חוות דעת הנדסית

רמבם 13 בת ים

20.01.2020

שלום ארבלי, מ.מ.
בדק בית

2.1.1. חדר ליד חדר אמבטיה

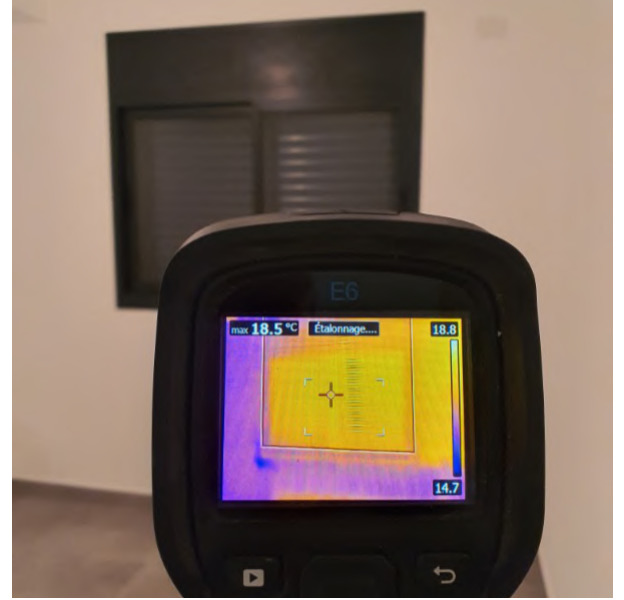
2.1. כתמי רטיבות ונזילות מחלונות

כתמי רטיבות ונזילות מחלונות, במקומות שונים בדירה:

1. ת"י 1068 חלק 1 "חלונות: דרישות כלליות ושיטות בדיקה", סעיף 201 על-פיו מבנה וגימור החלון יהיו לפי כללי מקצוע טובים. מבנה החלון יאפשר ניקוז מי גשם וימנע הצטברות של מים. במכלל חלון-תריס, כל החיבורים בין חלקי התריס והחלון ייעשו בהתאם לכללים המפורטים בתקן הישראלי ת"י 1509 חלק 2. חריצי ניקוז וחורי ניקוז ייסגרו על-ידי פקקים מתאימים.
2. ת"י 4068 חלק 1 "חלונות ותריסים מותקנים באתר: חלונות ותריסים מאלומיניום", סעיף 5.1 "תכנון ההתקנה" על-פיו מוצרי אלומיניום ומלבנים סמויים יותקנו בפתחים באופן יציב. איטום המישקים ימנע חדירת מים ואוויר אל פנים הדירה. התקנת מוצרי אלומיניום תיעשה לפי תכניות ורשימות המוצרים שהכין המתכנן. 1000 ש"ח

3.1.1. חדר אמבטיה - דלת נסגרת לבד

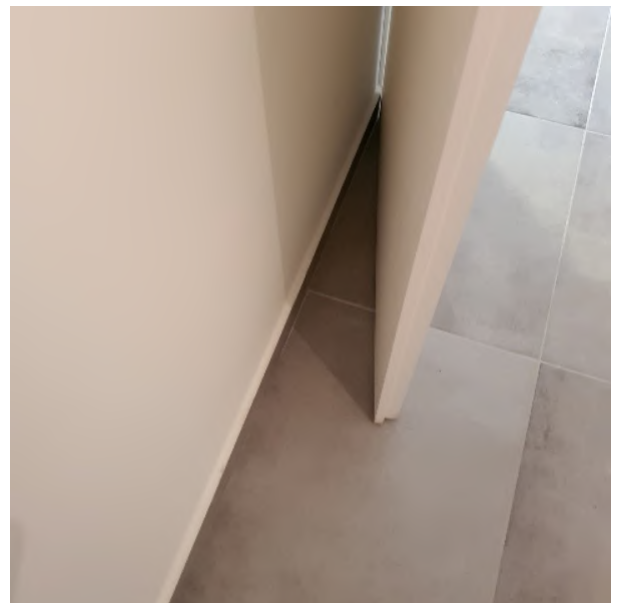
3.1. מורכבים בסטייה

מלבני דלתות מורכבים בסטייה מהציר.

המלצה: יש לפרק ולהרכיב ללא סטיות.
בניגוד לת"י 23 על חלקיו.
300 ש"ח

4.1.1. דלת כניסה ראשית

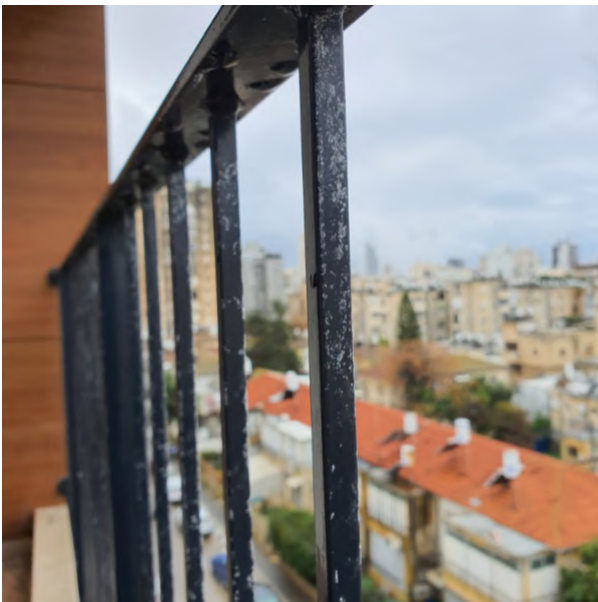
4.1. דלת כניסה ראשית

המלצה: יש להתקין או/ו לכוון אינסרט בדלת כניסה ראשית.
200 ש"ח

4.2.1. מרפסת סלון

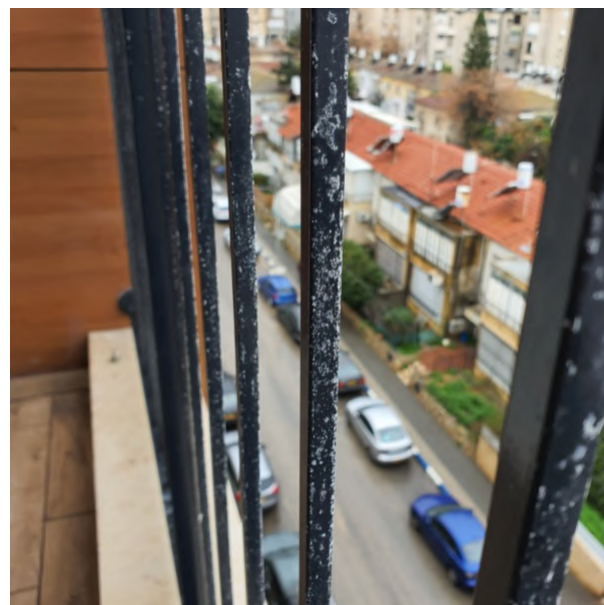
4.2. מעקה

מעקה הברזל ב משופע בשיירי ריתוך ואינו צבוע כהלכה.

המלצה: יש ללטש, להסיר שיירי ריתוך, צבע לקוי ואת החלודה ולצבוע מחדש. הליקוי סותר בין היתר את כללי המקצוע ואת הדרישות כמפורט להלן: ת"י 1922 חלק 2.

המפרט הכללי סעיף 1105.

בניגוד לת"י 1142 סעיף 5 הדורש כי החומרים ממנו עשוי המעקה יהיו עמידים בבליה או שניתן יהיה להגן עליהם מפני בליה. 1500 ש"ח

4.4.1. ממד

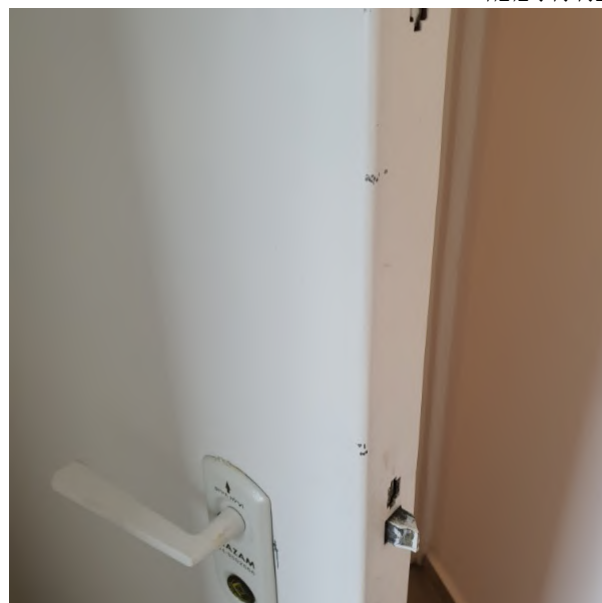
4.4. מסגרות ממי"ד- פגיעות צבע כנף דלת ממי"ד עם פגיעות בצבע או/ו בפח.

זאת בניגוד לת"י 4422 חלק 3.
300 ש"ח

4.5.1. דלת כניסה ראשית

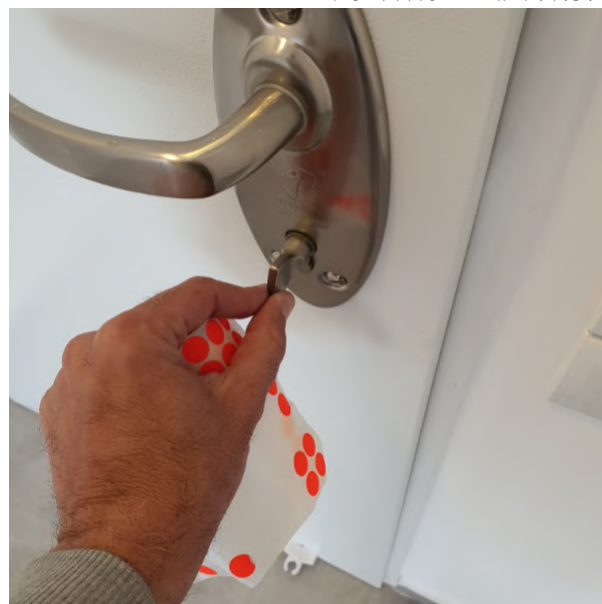
4.5. יש לכוון מנגנון נעילת דלת

6.1.1 מטבח

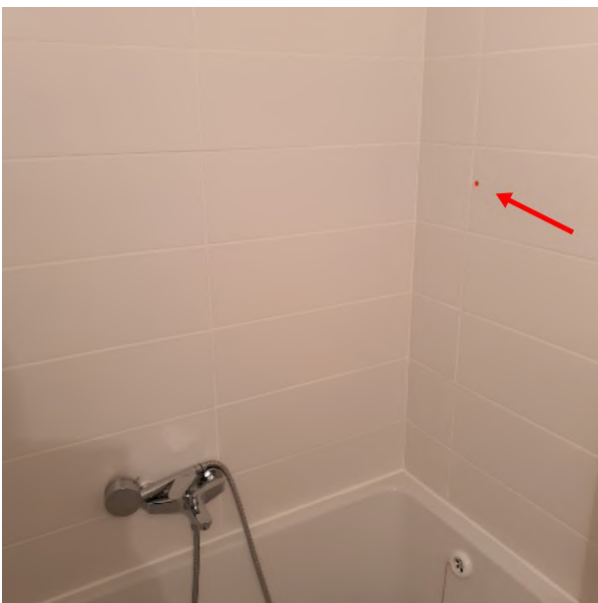
6.1 גימור רובה

גימור רובה לא מקצועי ורובה מתפוררת בין חיפוי קרמיקה למשטח שיש במטבח/חדר רחצה.

המלצה: מומלץ לאטום בצורה מקצועית ע"י סיליקון דוחה עובש.
זאת בניגוד לת"י 1555 חלק 3 סעיף 2.1.9.1 ועפ"י סעיף 5.1.5.1
200 ש"ח

6.3.1. חדר אמבטיה

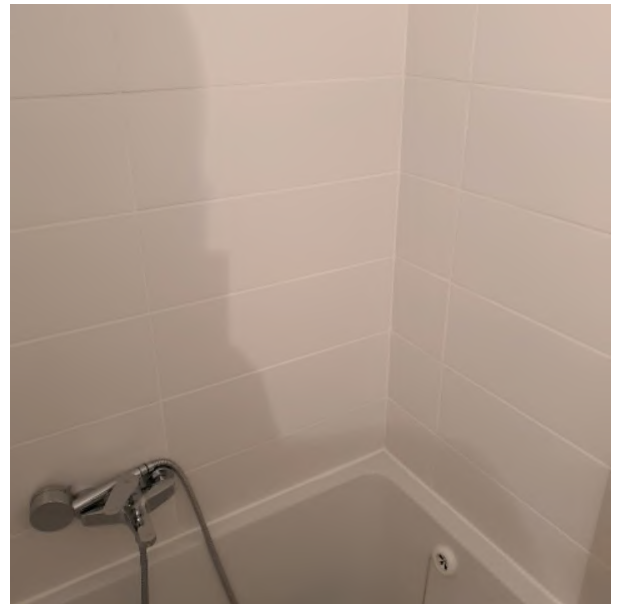
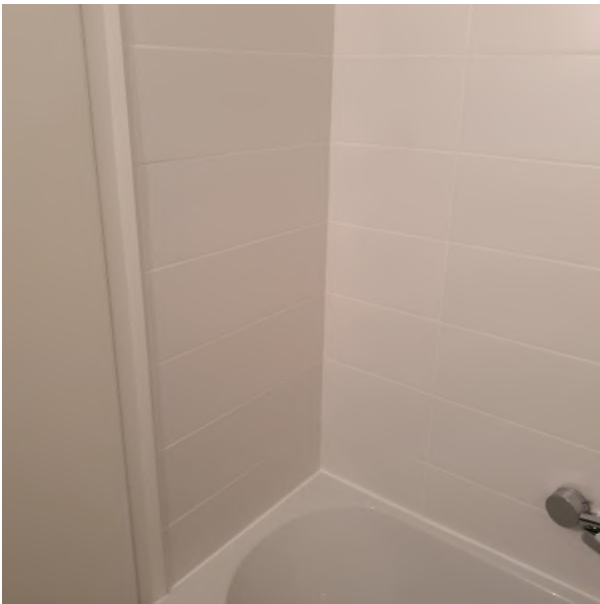
6.3. מרק בפינות הקרמיקה לא בוצע תפר ומרק בפינות הקרמיקה והריצוף החדרים הרטובים

6.3.2. מקלחת יחידה נפרדת

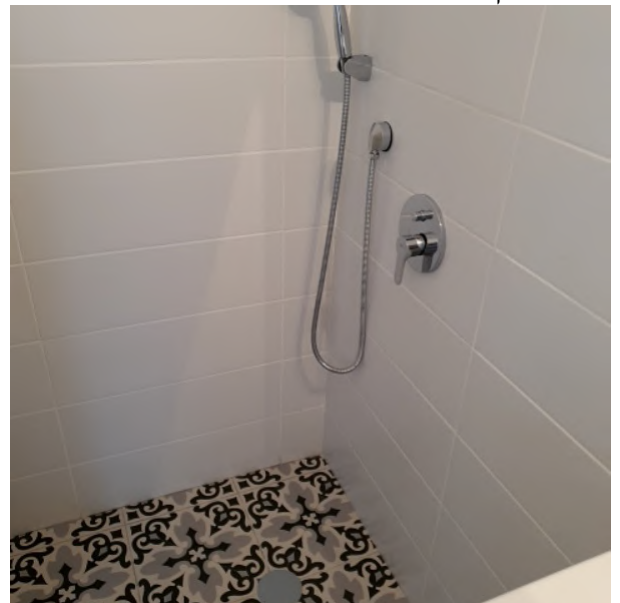
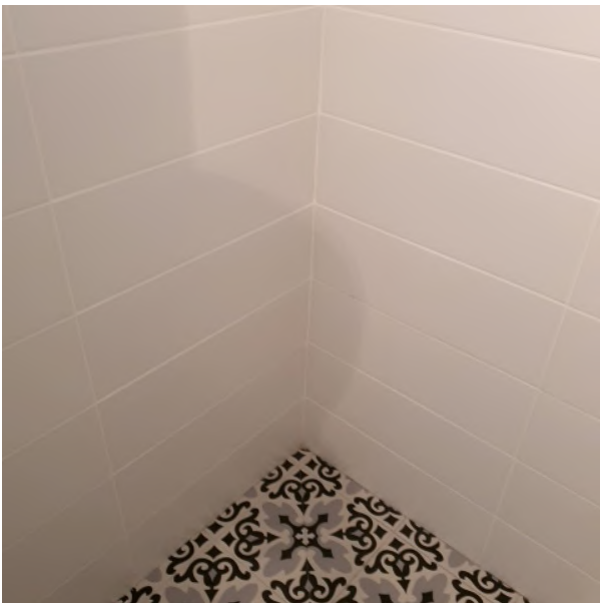
בניגוד לת"י 1555
1000 ש"ח

7.3.2. מקלחת יחידה נפרדת

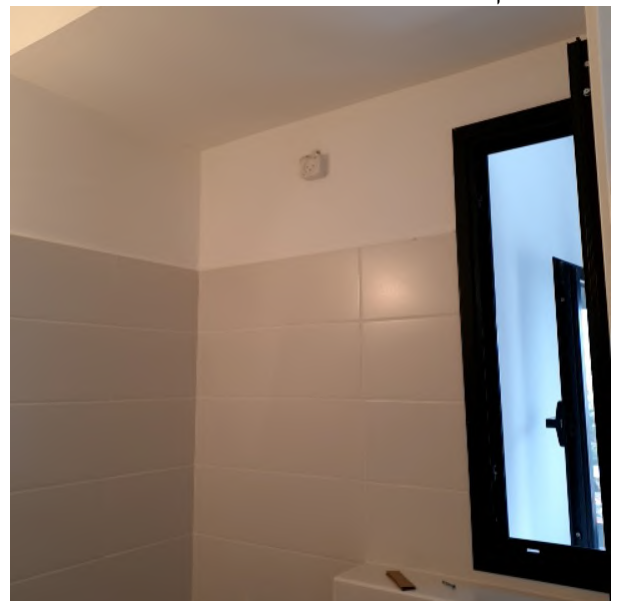
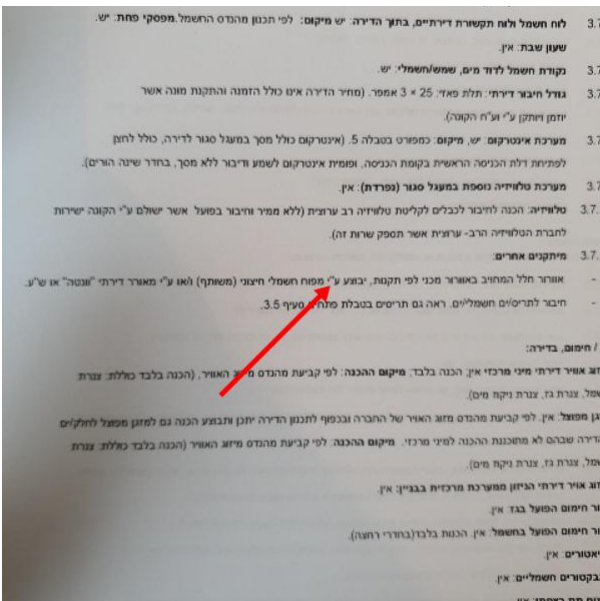
7.3 גופי תאורה מוגני מים

לא בוצעו מכסים לגופי תאורה מוגני מים

המלצה: יש לספק ולהרכיב 200 ש"ח

8.1.5. ממד

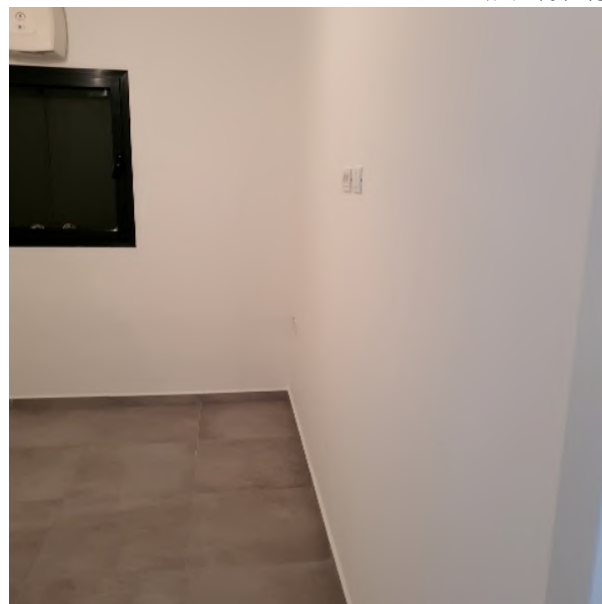
8.1. צביעה לקויה בקירות ותקרה

צביעה לקויה ולא מקצועית של הקירות והתקרה. לא בוצעה הכנה כראוי של הקירות לפני ביצוע עבודות הצביעה.

המלצה: נדרש לשפשף את הצבע מהקירות להכין את הקירות והתקרות לצביעה ולצבוע מחדש בשלוש שכבות לפחות של צבע מתאים, תוך הקפדה על ביצוע מקצועי וקבלת גוון תואם ומראה אחיד.
זאת בניגוד למפרט הכללי - סעיף 11031 - לפיו "כל משטחי טיח ובטון ינוקו היטב מגרגירי חול, זנבות מלט, כתמים, פריחות, אבק ולכלוך. יש לסתום חורים, שקעים ליד ברזל זיון, סדקים ושאר פגמים באמצעות מלט צמנטי עד שהמשטח יהיה חלק אחיד וישר"
וכן בניגוד לת"י 1922.
3000 ש"ח

9.1.5. כניסה למקלחת יחידה

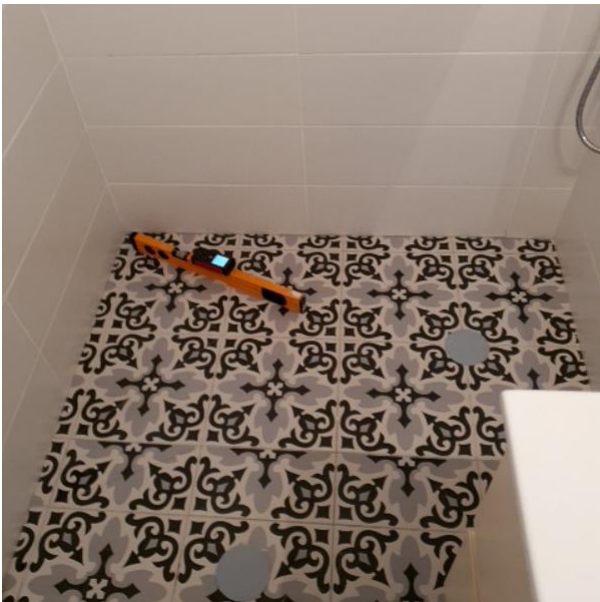
9.1 פגיעות ופגמים

פגיעות ופגמים באריחים (שברים, סדקים, שריטות וכדומה).

המלצה: נדרש לפרק ולהחליף האריחים הפגומים. זאת בניגוד לת"י 1555 חלק 3 סעיף 5.1.4.4 - הדורש בדיקת שלמות ונקיות האריחים ופסילה של כל אריח שאינו עומד בדרישות ת"י 314, והחלפת אריחים פגומים או אריחים שנפגעו במהלך העבודות. 2100 ש"ח

9.2.1. מקלחת יחידה נפרדת

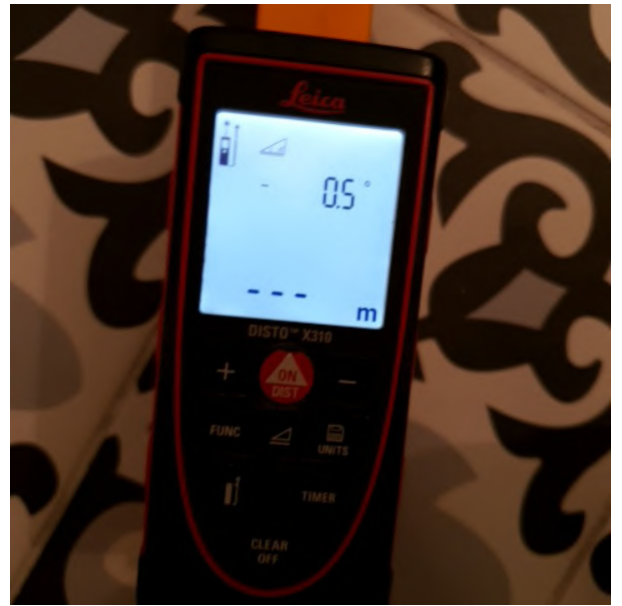
9.2. שיפוע לקוי בחדר רחצה

שיפוע לקוי במקלחון בחדר הרחצה.

בניגוד לת"י 1205.3 תא מקלחת ללא אגנית תנוקז כמפורט להלן
באמצעות מחסום רצפה ונקז
באמצעות מאסף המצויד במחבר ונקז שיחוברו למחסום רצפה אשר ימוקם מחוץ לתא המקלחת
שיפוע רצפת התא לכיוון הנקז יהיה בין 1%-4%.
2000 ש"ח

10.1.1. בכל החלונות בדירה

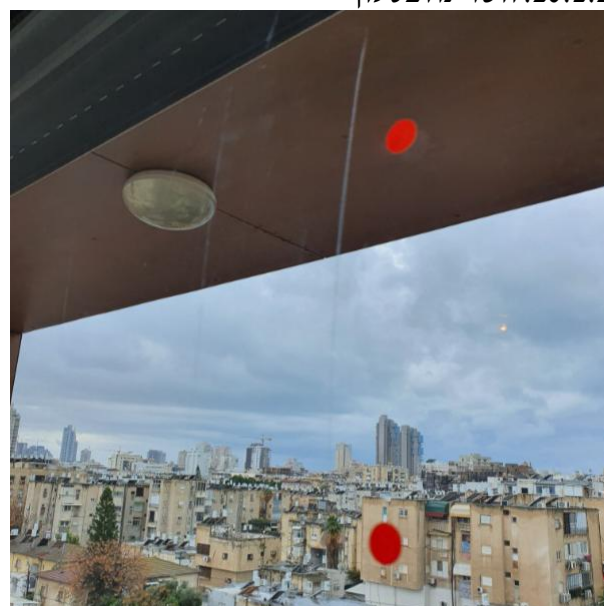
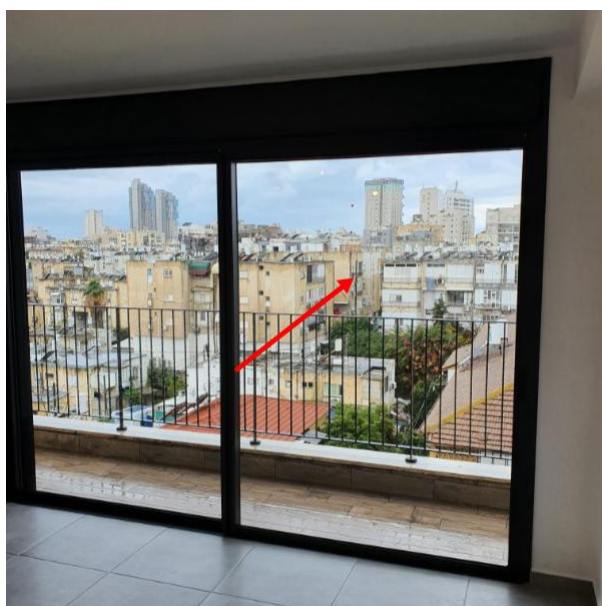
10.1. אטמים

חסרים אטמים בחלונות.

1. ת"י 1068 חלק 1 "חלונות: דרישות כלליות ושיטות בדיקה", סעיף 201 על-פיו מבנה וגימור החלון יהיו לפי כללי מקצוע טובים. מבנה החלון יאפשר ניקוז מי גשם וימנע הצטברות של מים. במכלל חלון-תריס, כל החיבורים בין חלקי התריס והחלון ייעשו בהתאם לכללים המפורטים בתקן הישראלי ת"י 1509 חלק 2. חריצי ניקוז וחורי ניקוז ייסגרו על-ידי פקקים מתאימים.

2. ת"י 4068 חלק 1 "חלונות ותריסים מותקנים באתר: חלונות ותריסים מאלומיניום", סעיף 5.1 "תכנון ההתקנה" על-פיו מוצרי אלומיניום ומלבנים סמויים יותקנו בפתחים באופן יציב. איטום המישקים ימנע חדירת מים ואוויר אל פנים הדירה. התקנת מוצרי אלומיניום תיעשה לפי תכניות ורשימות המוצרים שהכין המתכנן. 100 ש"ח
